# 改善箇所説明図

## 基準不適合発生箇所

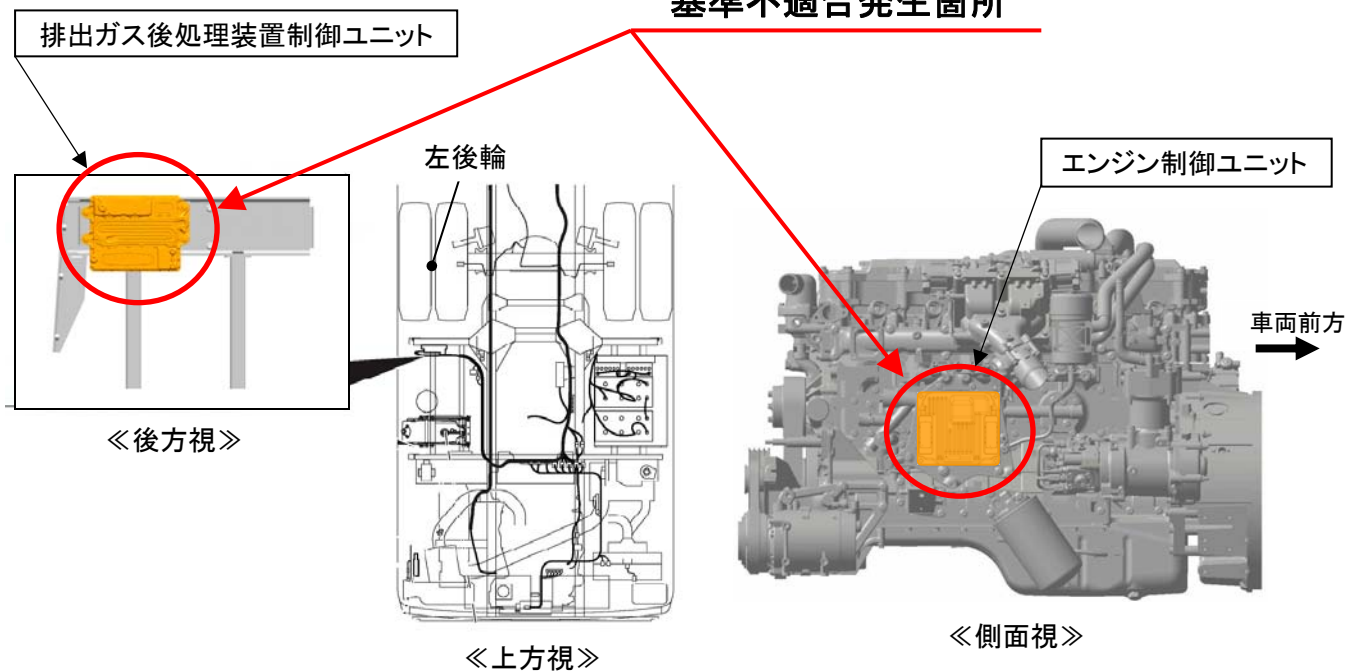
大型路線バスの一酸化炭素等発散防止装置において、エンジン制御ユニットと排出ガス後処理装置制御ユニットの制御プログラムが不適切なため、尿素水の噴射量が少なく、排出ガス中の窒素酸化物（NO<sub>x</sub>）の排出値が基準値を超えるおそれがある。

全車両、エンジン制御ユニットと排出ガス後処理装置制御ユニットの制御プログラムを対策品に書換える。

注：□ は制御プログラムを対策品に書換える部品を示す。

識別：作業完了車には、車両左後方点検リッド裏の位置に「HB160」の文字が記載された白黄色のシールを貼付ける。
